Mission régionale d'autorité environnementale
ÎLE-DE-FRANCE

**Avis délibéré
sur le projet de construction d'un centre de
données à Aulnay-sous-Bois (93)**

**N° APJIF-2025-004
du 12/02/2025**

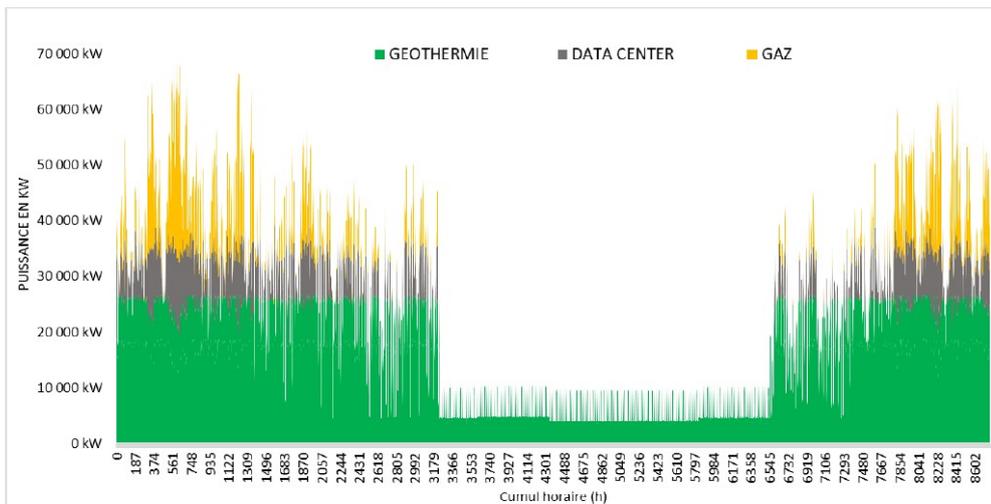
Cependant, l'étude d'impact indique, en page 138, que le volume de chaleur valorisée ne sera que de 28,73 GWh/an, soit 2,2 % seulement du potentiel thermique de 1320 GWh évoqué ci-dessus.

Trois raisons expliquent cette disproportion considérable entre le potentiel théorique de 1 320 GWh et la valorisation de 28,73 GWh seulement qui est envisagée en pratique.

Enfin, la troisième raison de cet écart résulte de ce que, même en hiver, la chaleur fatale du data center ne sera pas valorisée en permanence, comme le montre le graphique ci-dessous.

En effet, la priorité donnée à la géothermie fait que, lorsque les besoins seront inférieurs au potentiel de cette dernière, le data center ne sera pas sollicité. De même, aucun stockage de chaleur ni aucune utilisation de chaleur fatale en contrepartie d'un prélèvement non maximal sur la ressource géothermique, ne sont envisagés, même sur des durées de quelques heures. De ce fait, une période nécessitant le chauffage d'appoint au gaz (en jaune ci-dessus) peut succéder très rapidement à une période où les énergies renouvelables et de récupération disponibles étaient excédentaires par rapport à la demande instantanée du réseau.

Ces trois raisons, conduisant au taux de mobilisation de 2,2 % seulement du potentiel théorique, conduisent l'Autorité environnementale à souligner l'absence de véritable volontarisme des promoteurs du projet¹⁵.

(3) L'Autorité environnementale recommande :

- de fournir au public une information claire quant au faible ratio de valorisation de la chaleur fatale qui sera constaté en pratique, ainsi qu'au risque de contribution importante du projet à l'effet d'îlot de chaleur urbain estival ;
- de présenter les garanties contractuelles montrant que l'énergie ainsi produite sera bien fortement réutilisée, d'indiquer le volume récupéré, le volume résiduel et de produire les études démontrant le développement programmé du réseau collectif de chaleur car à défaut de programmation de l'extension de ce réseau, les intentions annoncées par le maître d'ouvrage se révéleraient vaines ;
- et d'exercer son obligation de recherche de solutions de substitution raisonnables d'une manière qui n'exclue pas un raccordement à plusieurs utilisateurs potentiels de chaleur, de manière à ne pas se contenter du faible ratio résultant du choix effectué.

Figure 5: Carte des concentrations en NO₂ (moyenne journalière en µg/m³ étude d'impact, p. 437)

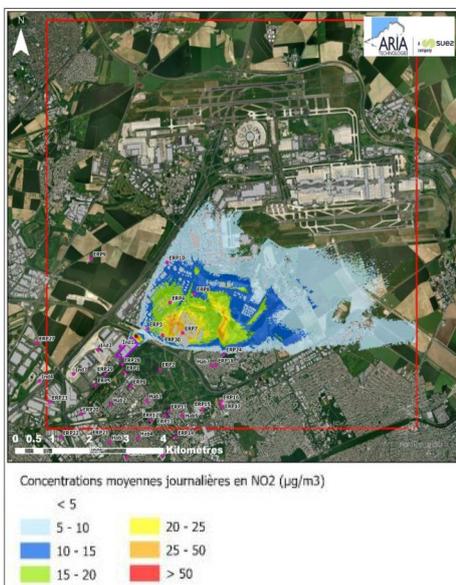
Le résultat de cette campagne effectuée dans les conditions précitées met en évidence une concentration moyenne journalière en NO₂ oscillant de 22 à 33 µg/m³ selon les points de mesure. Or, il convient de rappeler que la valeur de retenue par l'OMS pour considérer l'effet néfaste de la pollution de l'air sur la santé est de 10 µg/m³ en moyenne annuelle et de 25 µg/m³ sur 24 h. La valeur limite autorisée réglementaire à compter de 2030, date vraisemblable de montée en charge du projet a été fixée par l'Union Européenne à 20 µg/m³. La concentration moyenne et maximale des PM₁₀ est également en partie dépassée au regard de la référence de l'OMS (15 µg/m³ sur un an), la concentration moyenne étant de 14,1 à 16 µg/m³ avec un maximum à 20 µg/m³. Les données recueillies sont cohérentes avec les mesures prises par Airparif à la même période.

Certaines classes de contaminants ne sont pas abordées dans le document comme les HAP dont le benzo[a]pyrène, les formaldéhydes, les autres hydrocarbures et l'ozone.

(7) L'Autorité environnementale recommande de présenter et prendre en compte l'ensemble des polluants susceptibles d'être présents sur le site avant sa mise en service, de manière à mieux caractériser leur futur cumul avec ceux qui pourraient être émis par les installations, et à être en mesure de proposer un plan de gestion pertinent de ces derniers.
